INFORME TÉCNICO DE INSPECCIÓN

DRCC-IIO-059-2022

Proyecto:	CONSTRUCCIÓN DE CANAL PARA DESCARGA DE AGUAS PLUVIALES.
Promotor:	INVERSIONES COSTA AMALFICA, S.A.
Categoría:	I
Consultores ambientales:	DIOMEDES VARGAS Y LUIS VARGAS.
Localización del proyecto:	SECTOR DE VÍA HERNÁNDEZ, CORREGIMIENTO DE COCLÉ, DISTRITO DE PENONOMÉ, PROVINCIA COCLE.
Fecha de inspección:	26 DE ABRIL DE 2022.
Fecha de informe:	27 DE ABRIL DE 2022.
Participantes:	<ul style="list-style-type: none">• Yarianis Santillana Macías-MiAMBIENTE- Coclé.• Carlos Castillo – Agencia Aguadulce MiAMBIENTE-Coclé• Diomedes Vargas-consultor.

Foto 1 y 2 Construcción de cajón.

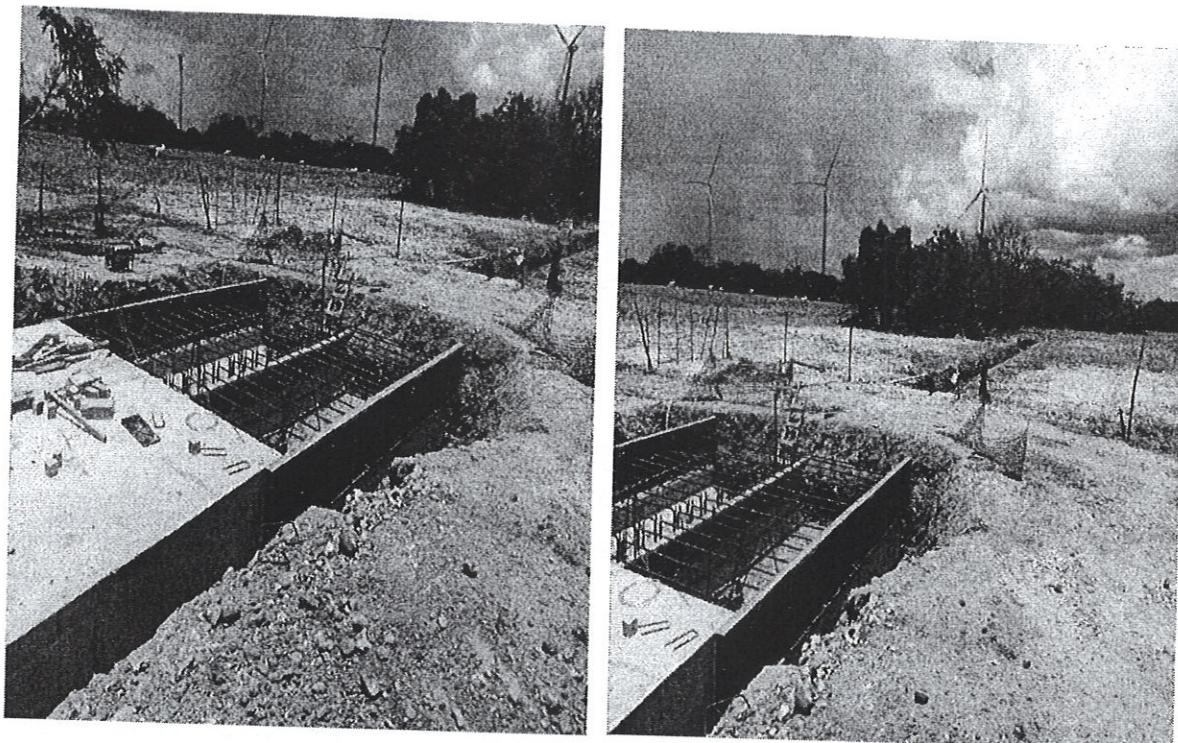
Observación 1: Al momento de la inspección se evidencio que el área propuesta para el desarrollo del proyecto ya ha sido intervenida por el promotor, el mismo se ubica en el área de la construcción del nuevo hospital de Penonomé. Al momento de inspección se evidencio que ya han iniciado con los trabajos de construcción del canal, además la construcción de un cajón sobre un área de servidumbre, lo cual no indican si es área de servidumbre pública o privada. Por lo que el promotor deberá aclarar si la construcción del cajón esta en área de servidumbre pública o privada. Y presentar la documentación correspondiente.
